**AVIS RELATIF À LA PROTECTION
CONTRE LES EVENTUELS EFFETS NOCIFS ET NUISANCES
PROVOQUÉS PAR LES RAYONNEMENTS NON IONISANTS
GÉNÉRÉS PAR DES ANTENNES ÉMETTRICES STATIONNAIRES**

Commune : SAINT-GHISLAIN - Exploitant : ORANGE

Rapport n° 1614 / 2025

Figure 1 : Vue en plan des lieux de séjour et des points de contrôle

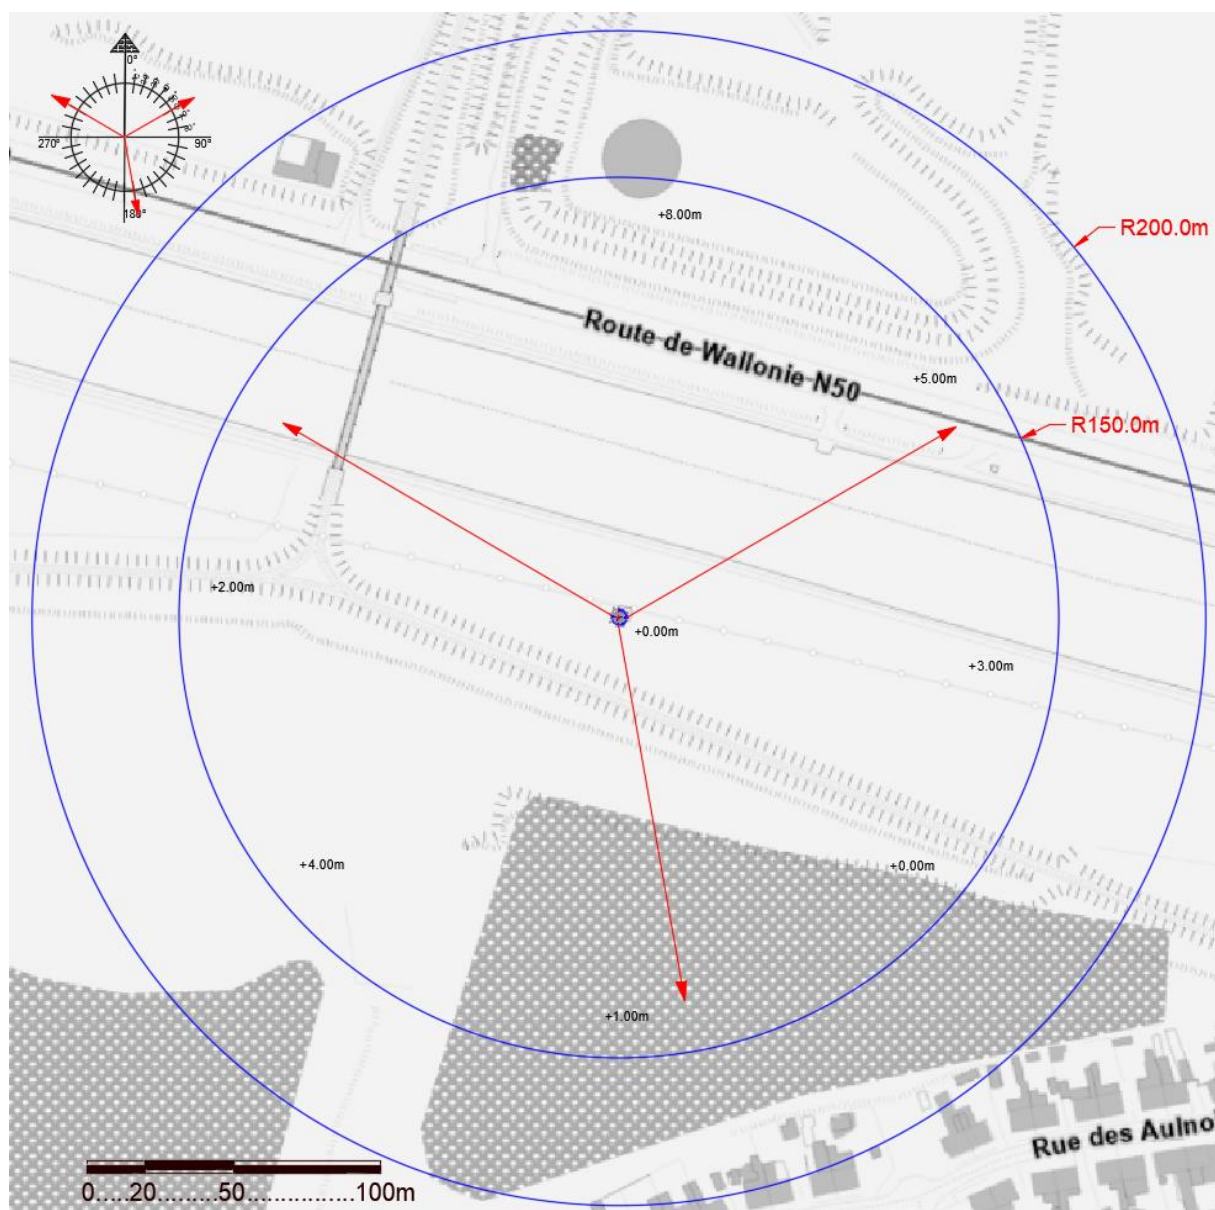
N° point de contrôle	LS	Atténuation (dB)	Indice d'exposition relatif à la limite par installation IE_i
Aucun lieu de séjour ne se trouve dans la zone où la limite d'immission pourrait être atteinte

En ce qui concerne les antennes de l'installation mentionnées dans le tableau 1, la distance maximale à laquelle la limite pourrait être atteinte, à l'extérieur, est égale à 98,4 m. S'il n'y a pas de LS à une distance inférieure, les antennes respectent forcément la limite d'immission.

Dans le cas des LS situés à l'intérieur des bâtiments, une atténuation d'obstacle est prise en compte et il en résulte que la distance maximale à laquelle la limite pourrait être atteinte se réduit à 70,3 m.

Figure 2 : Vue en plan des installations d'antennes dans un rayon de 300 mètres autour de l'installation faisant l'objet de la demande d'avis

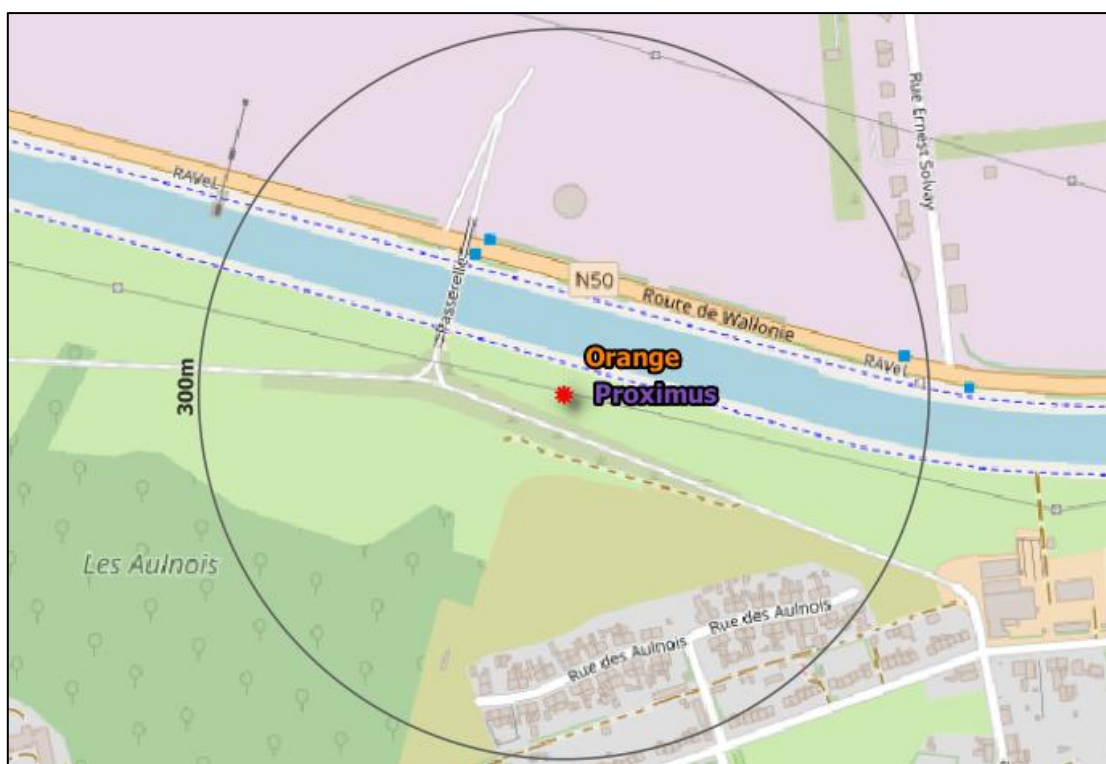
- c) dans tous les autres cas, il a été vérifié que la limite cumulative définie à l'article 4, §2 du décret n'est pas dépassée dans les lieux de séjour sur base du nombre d'installations localisées dans la zone d'évaluation de 300 mètres de rayon représentée dans la figure 2, de leur localisation ainsi que des données inscrites dans la figure 1 et au paragraphe 4 du présent avis et dans les avis attestant le respect de la limite par installation ou de la limite abrogée de 3 V/m relatifs aux autres installations reprises dans la figure 2.

Compte tenu des considérations ci-dessus, il apparaît que l'intensité du rayonnement électromagnétique généré, dans les lieux de séjour situés dans un rayon de 300 mètres autour de l'installation référencée dans le paragraphe 2, par l'ensemble des antennes émettrices stationnaires de l'ensemble des exploitants du même site d'antennes émettrices stationnaires respecte la limite fixée à l'article 4, § 2 du décret.
